重要なお知らせ

東芝マイクロコントローラ 900 ファミリー

8ビットタイマ制御方法の制約に関するご連絡

■PWM モード時の例

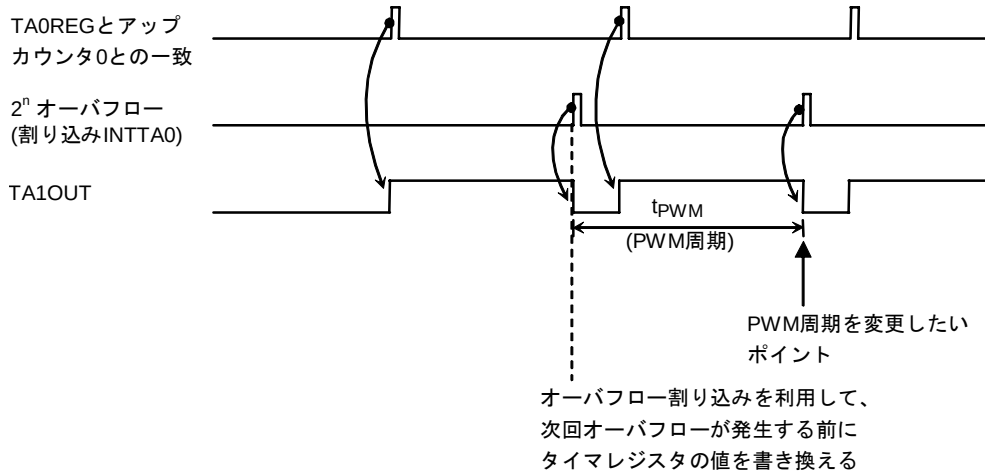
8ビットタイマにおいて PWM モードや PPG モードを使用時にダブルバッファを利用する場合は、注意が必要です。

タイマレジスタの設定値と、アップカウンタが一致して、オーバフローが発生するタイミング直前にレジスタバッファのデータ更新を行うと、設定値と異なる波形信号が出力される場合があります。

その為、PWM モードではオーバフロー割込みを利用し、次回のオーバフローが発生する6サイクル前までに ($f_{sys} \times 6$)、レジスタバッファの更新を終了するようにしてください。

また、PPG モードを使用の際も同様に、周期のコンペアー一致割込みを使用し、次回の周期コンペアーが一致する6サイクル前までに、レジスタバッファの更新を終了するようにしてください。
